**Carta N° 000173-2026-NEMAEC/PRESIDENCIA**

Asunto: Requerimiento de informe y documentación técnica respecto a observaciones advertidas en la intervención de mantenimiento de la CPNP Collique-Comas.

# INFORME N° 024–2026–FONCODES/UGPE/SUP–JLPM

| **Asunto** | : | Estado Situacional de la Ejecución de la CPNP Collique–Comas. |

**Imagen N° 02**
**Deficiencia Constructiva en la instalación de los Inodoros**

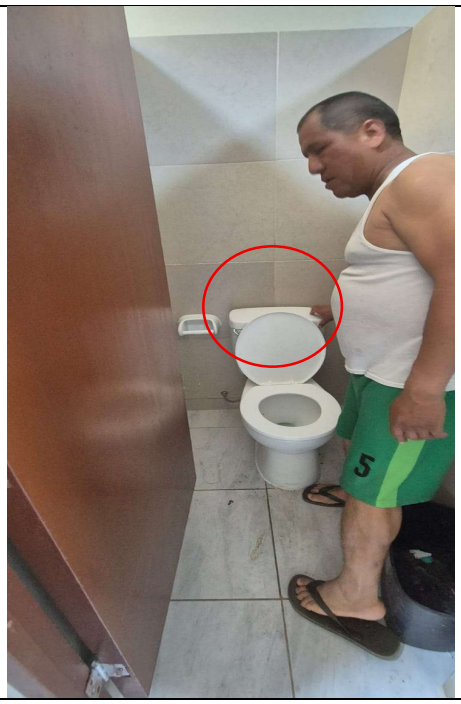
Se verifica la falta la fijación y aseguramiento de los tanques en las tazas de los SS.HH.
